改善箇所説明図

改善の内容

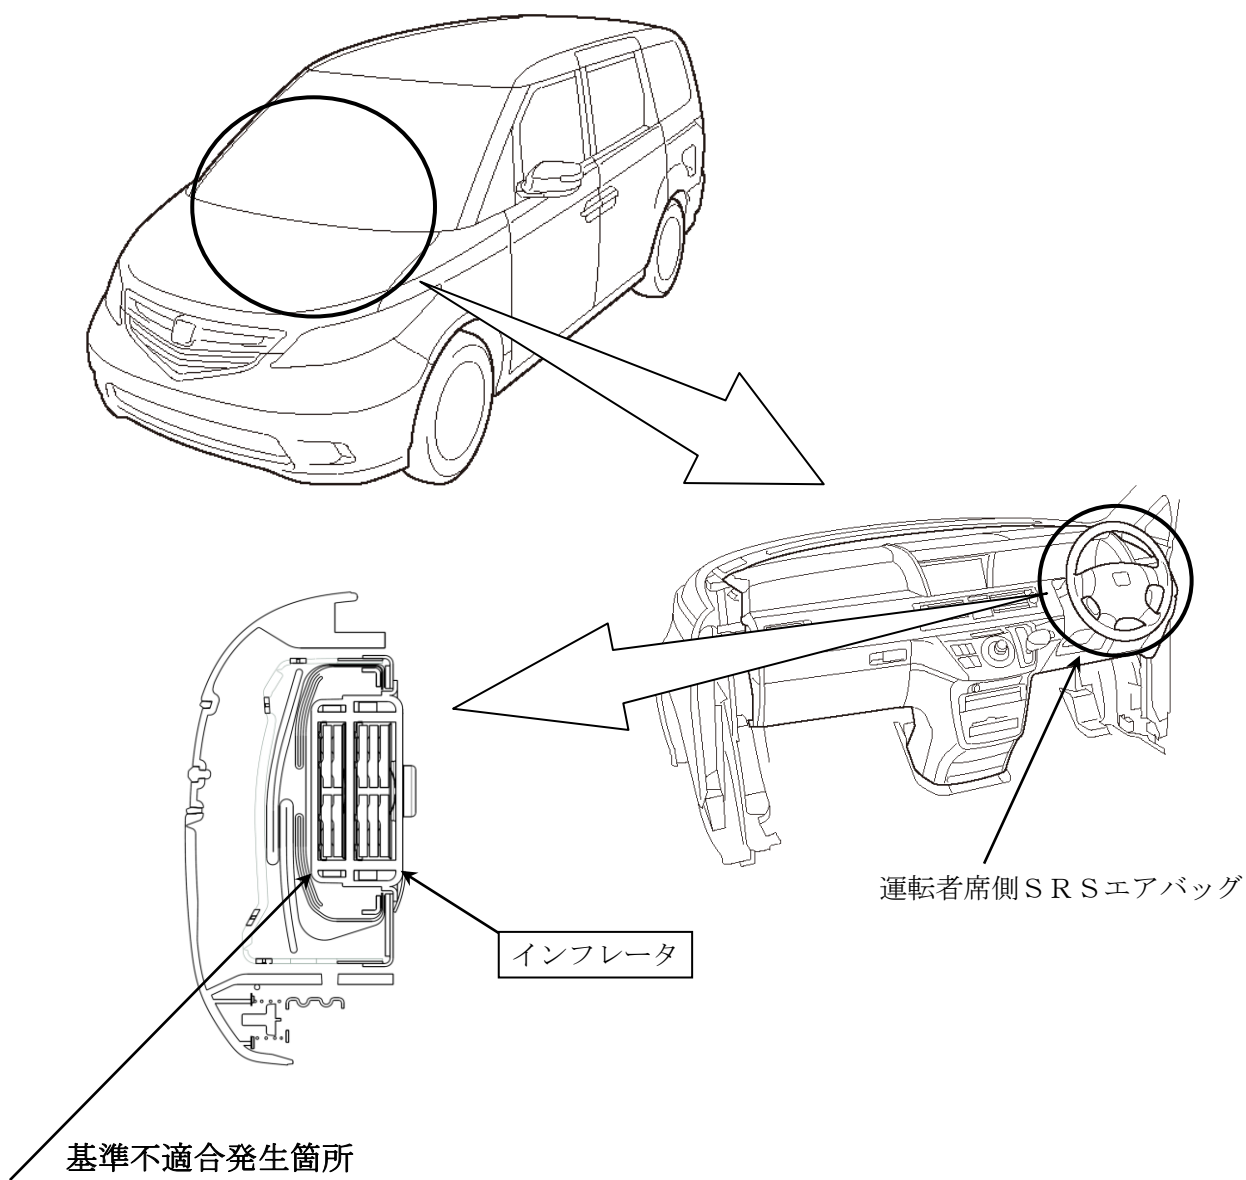
特定の運転者席側SRSエアバッグのインフレーター（膨張装置）において、エアバッグ展開時にインフレーター内圧で容器が破損して構成部品が飛散し、乗員が負傷するおそれがある。

全車両、運転者席側SRSエアバッグのインフレーターを代替品と交換する。

識別：助手席側ドアの下側ヒンジ部上側ボルト頭部に黄色ペイントを塗布する。
